**INFORME DE CONTROL ESPECÍFICO N° 020-2021-2-
0449-SCE**

**SERVICIO DE CONTROL ESPECÍFICO A HECHOS CON
PRESUNTA IRREGULARIDAD
MUNICIPALIDAD DISTRITAL DE SIMÓN BOLÍVAR
SIMÓN BOLÍVAR, PASCO, PASCO**

**“TRAMITE, APROBACIÓN Y CONFORMIDAD PARA EL
PAGO DE VALORIZACIONES Y RECEPCIÓN DE OBRA
INCUMPLIENDO LAS ESPECIFICACIONES DEL
EXPEDIENTE TÉCNICO DE LA OBRA: MEJORAMIENTO Y
AMPLIACIÓN DEL CAMINO VECINAL PAMPACANCHA –
JURAGPUCRO, DISTRITO DE SIMÓN BOLÍVAR – PASCO”**

Imagen n.º 2

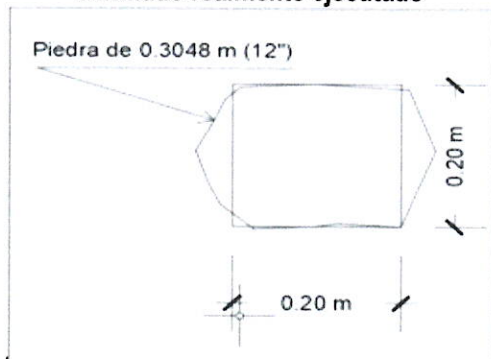
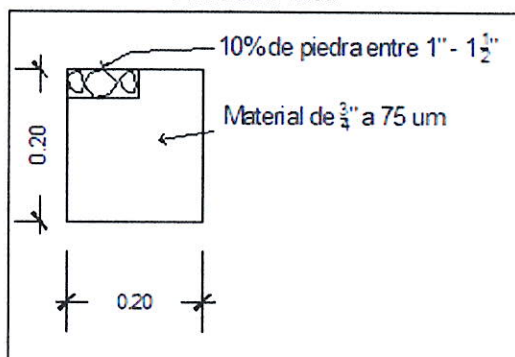
Contraste de afirmado realmente ejecutado con la combinación ideal exigida y normada en el expediente técnico y las normas de carreteras

Presenta piedra de 12" (30,48 cm) que sobrepasa en una excavación de 20 cm x 20 cm y sin espacios para los demás materiales desde $\frac{3}{4}$ " hasta 75 μ m.

Afirmado ideal con cantidad de piedras entre 1" a 1 1/2" (10%), exigido en el expediente técnico y el manual de carreteras, con espacios suficientes para los demás materiales desde $\frac{3}{4}$ " hasta 75 μ m que sirven para aglutinar todos los materiales, y permitir que esta mezcla sea compacta.
